# 島根原子力発電所 2号炉に係る新規制基準適合性審査の視点及び確認事項

令和3年12月22日時点

原子力規制部 新基準適合性審査チーム

島根原子力発電所2号炉に係る新規制基準適合性審査の視点及び確認事項（発電用原子炉の設置及び運転のための技術的能力）

第3.1.4.2-1図(1) 「崩壊熱除去機能喪失（残留熱除去系が故障した場合）」の重大事故等対策の概略系統図  
(原子炉減圧及び原子炉注水)

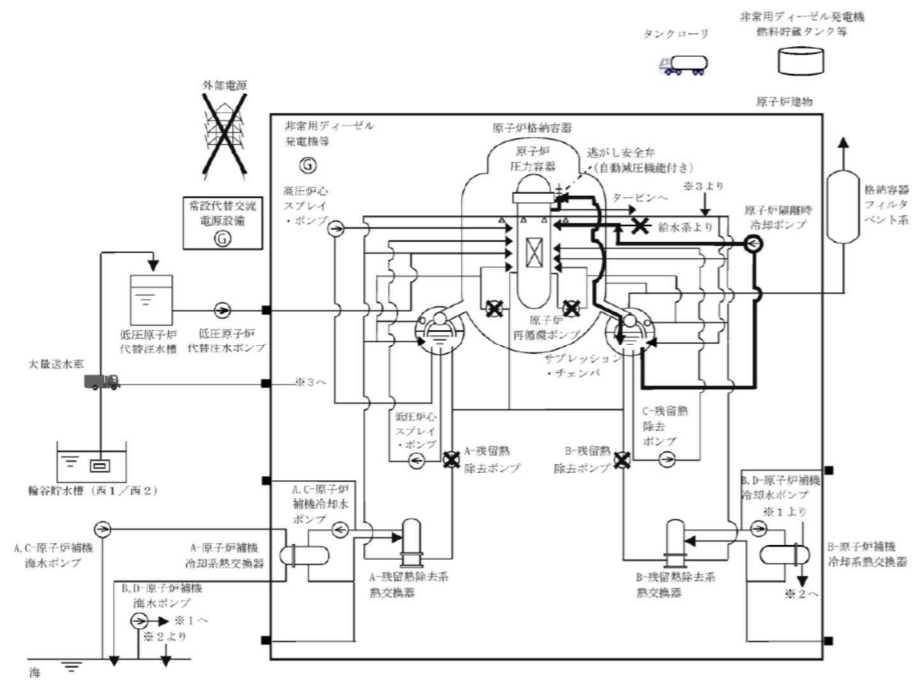
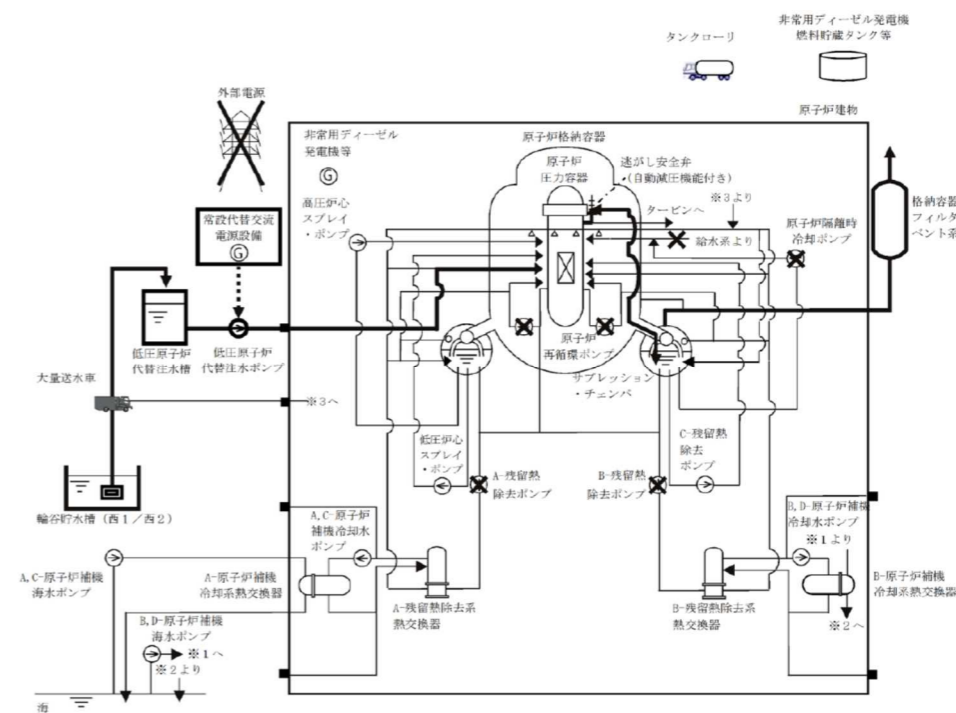
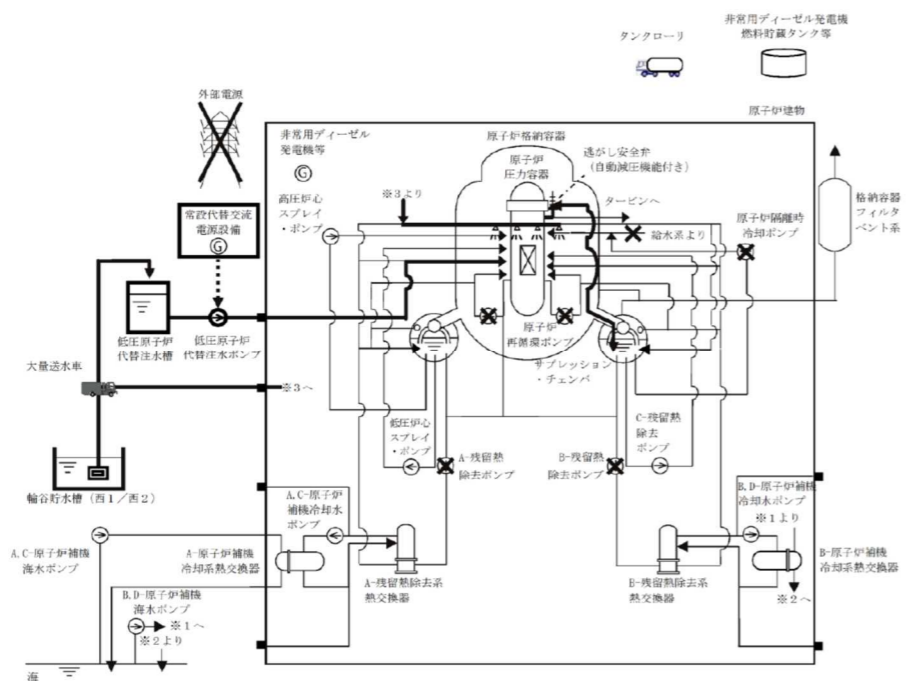
<p>（設置許可基準規則第37条 解釈）</p> <p>第37条（重大事故等の拡大の防止等） （炉心の著しい損傷の防止） 1-4 上記1-2(a)の「十分な対策が計画されており」とは、国内外の先進的な対策と同等のものが講じられていることをいう。</p> <p>2) 対策について、国内外の先進的な対策と同等なものであるか。</p>	<p>2) 追補2「I 事故シーケンスグループ及び重要事故シーケンス等の選定について 別紙3 第1表 米国・欧州での重大事故等対策に関する設備例との比較」において、炉心冷却、格納容器除熱、給水源、交流電源設備の各項目において、米国・欧州での対策との比較を行っており、島根2号炉の対策は国内外の先進的な対策と同等であることを確認した。</p>
<p>3) 対策の概略系統図は整理されているか。</p> <p>(i) 対策の概略系統図において、対策に係る主要機器・配管・弁が明示されているか確認する。</p> <p>記載要領（例）</p> <ul style="list-style-type: none"> <li>・ 有効性評価で期待する系統や設備等は太字で記載。</li> <li>・ 設計基準事故対処設備から追加した設備や機器は点線囲みで記載。なお、技術的能力や設備側で確認できれば、有効性評価の概略系統図で点線囲みされていなくてもよい。</li> </ul>	<p>3)</p> <p>(i) 高圧注水系（常設）による原子炉圧力容器への注水並びに逃がし安全弁による原子炉圧力容器の減圧及び低圧注水系（常設）による原子炉圧力容器への注水に関連する設備として、原子炉隔離時冷却ポンプ、逃がし安全弁（自動減圧機能付き）、サプレッション・チェンバ、低圧原子炉代替注水槽及びこれらを接続する配管や弁が概略系統図に示されていることを確認した。また、安定状態に向けた対策に関連する格納容器代替スプレイ系（可搬型）、格納容器フィルタベント系及びこれらを接続する配管や弁が概略系統図に示されていることを確認した。</p>
